**Association La Presle des 4 Vallées**

**DOSSIER D'AUTORISATION  
au titre de la Loi sur l'Eau**

**Travaux de renaturation de la Maltorne**

**Note complémentaire n°1**

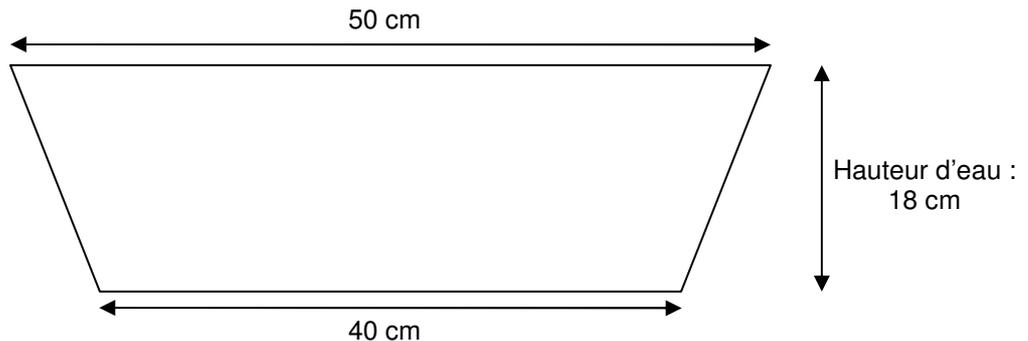
Les données hydrauliques sont très sommaires. Des données concernant les débits d'étiage, le module et le débit d'occurrence 2 ans (Q2) peuvent être pertinentes pour confirmer le bon dimensionnement du lit d'étiage, les vitesses d'écoulement et le choix de l'apport de matériaux. Des modèles permettant de donner des ordres de grandeur utilisables sont disponibles notamment sur le site internet du SIE Seine Normandie. Il convient de compléter ce compartiment.

Une mesure de vitesse a été effectuée en sortie du pont le 29/4/2018 par la Presle afin d'obtenir une estimation du débit. L'écoulement était laminaire et les vitesses présentaient une symétrie axiale. Trois sous-sections ont été définies selon le schéma suivant :

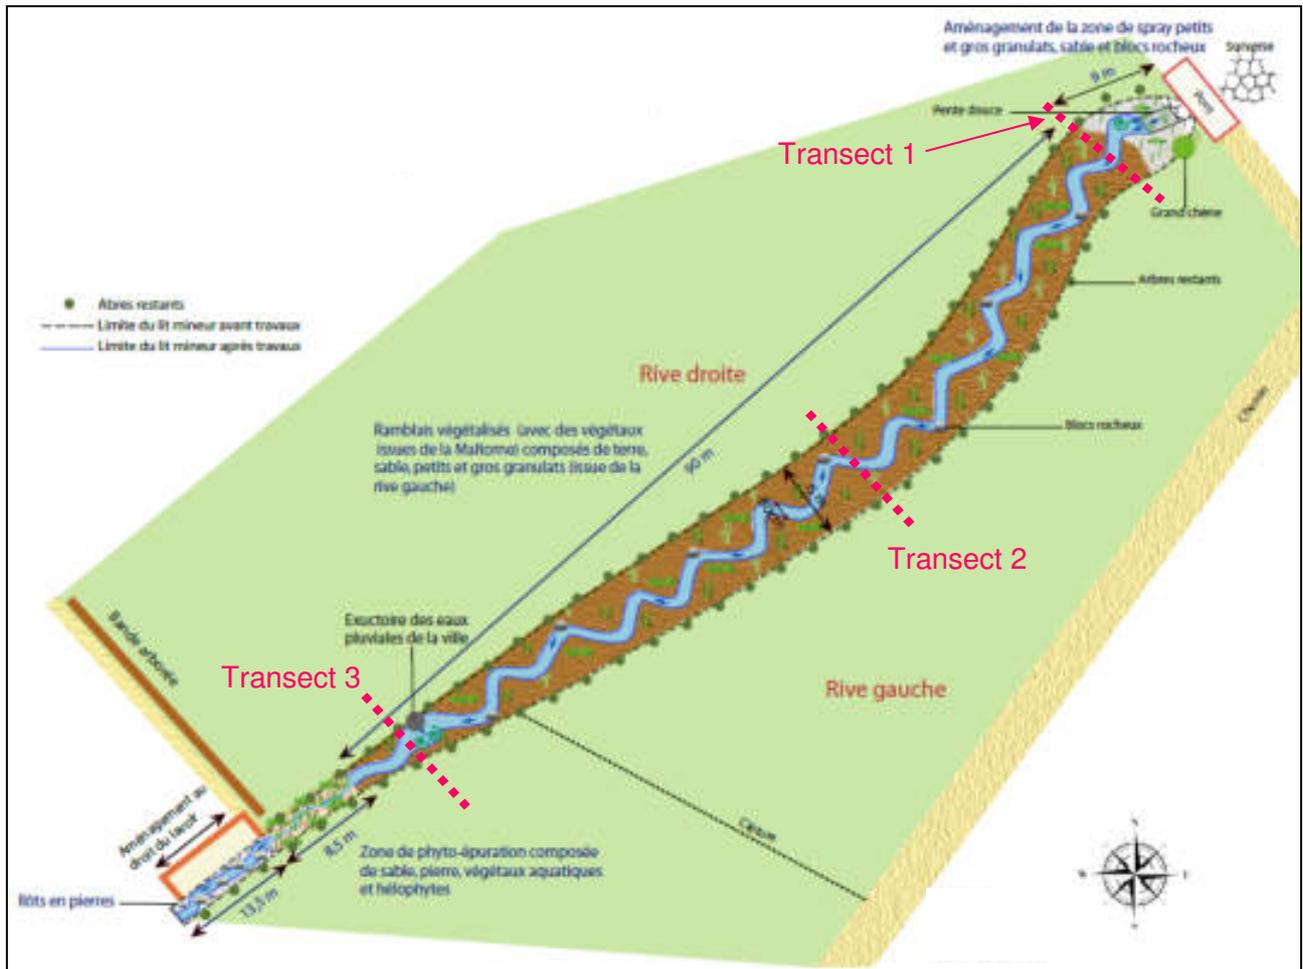
Page 84 du dossier, vous abordez les « campagnes bisannuelles de suivis de l'état écologique ». Un suivi post-travaux plus conséquent doit être mis en place. Il devra comporter, *a minima*, un suivi biologique (IBGN) N+1, N+3 et N+5 ainsi qu'un suivi hydromorphologique au moyen de transects mentionnant l'évolution du substrat, de la végétation et des profils. Des transects préalables (3 à 4), géolocalisés, doivent donc être effectués à titre d'état initial afin de pouvoir évaluer, dans le temps (état 0, N+1 et après première crue morphogène), l'évolution morphologique des aménagements. Concernant l'IBGN, la localisation des trois stations sur l'emprise du projet est satisfaisante. La méthode utilisée devra être de type norme NF T90-350 *a minima*.

##### ➤ *Nombre de stations et localisation*

Afin d'obtenir une évaluation plus fine à l'intérieur du projet, deux nouvelles stations « IBGN » seront créées sur le tronçon concerné par les travaux : la première à l'aval immédiat du pont et la seconde au cœur de la zone de reméandrage. En effet, il est important de recueillir des données complémentaires sur ces deux zones où la Maltorne présentera des faciès hydromorphologiques bien spécifiques à l'issue des travaux. Une station unique au niveau du lavoir ne permettrait pas d'appréhender finement l'impact global de l'aménagement.
